CARRIERE DE COMBEAUFONTAINE (70) LIEU-DIT « AU POIRIER FRIAND »

REPONSES AUX DEMANDES DE COMPLEMENTS
DREAL

Objet : Demande d'autorisation environnementale pour l'exploitation (création) d'une carrière sur la commune de Combeaufontaine

Réponses aux observations formulées par la DREAL Bourgogne-Franche Comté

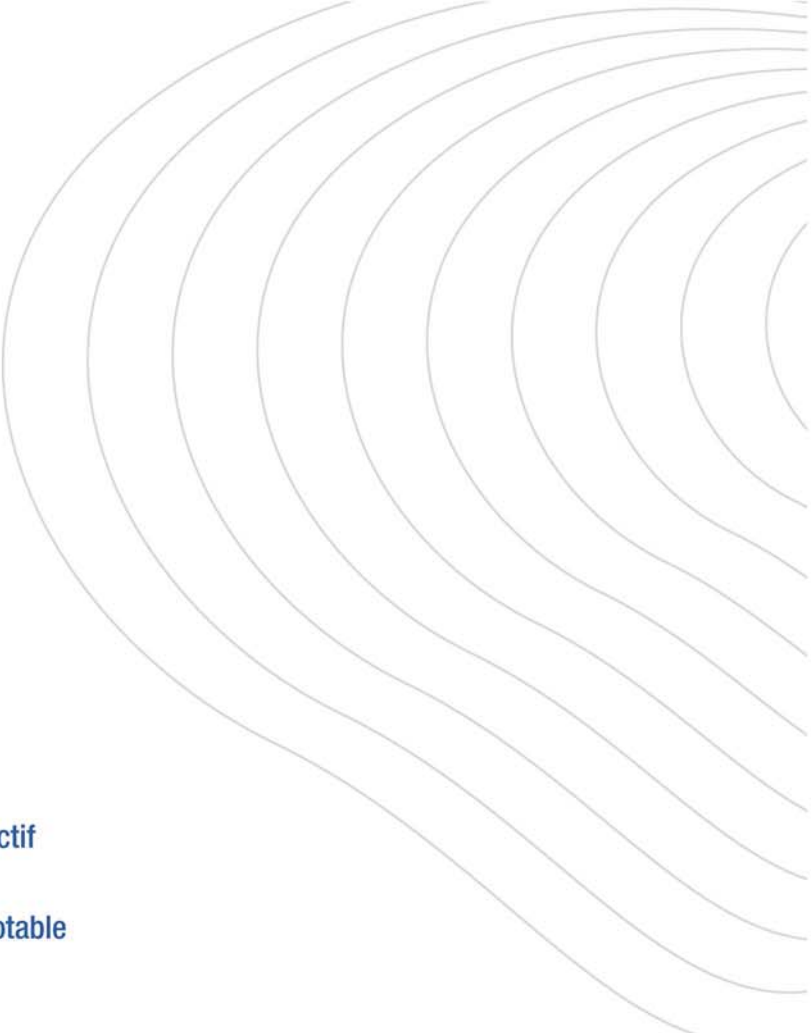
Il vous est demandé d'étudier l'impact des travaux (dégagement de visibilité sur 200 mètres et curage de fossés) situés le long de la RD3. Les mesures de réduction prévues dans le dossier, notamment concernant la période de réalisation de ces travaux, doivent s'appliquer sur ces milieux. Un écologue devra passer avant toute intervention,

à minima pour inspecter les arbres à abattre, afin de s'assurer de l'absence d'enjeu en termes de protection des espèces de la faune et de la flore.

Les travaux qui seront réalisés pour le dégagement de visibilité sur 200 m peuvent entraîner des impacts sur la faune et notamment l'avifaune et les chiroptères. Toutefois, les arbres concernés sont des robiniers essentiellement recouverts par du lierre. Aucune loge pouvant servir de gîte pour les chiroptères et l'avifaune cavicole n'a été notée.

Afin d'éviter tout risque de destruction d'habitat ou d'individus lors des travaux, le passage d'un écologue sera tout de même réalisé en amont afin d'inspecter les arbres à abattre et ainsi assurer l'absence d'impact sur la faune. De plus, la mesure de réduction portant sur la période des travaux (à réaliser en dehors des périodes de reproduction) sera également appliquée.
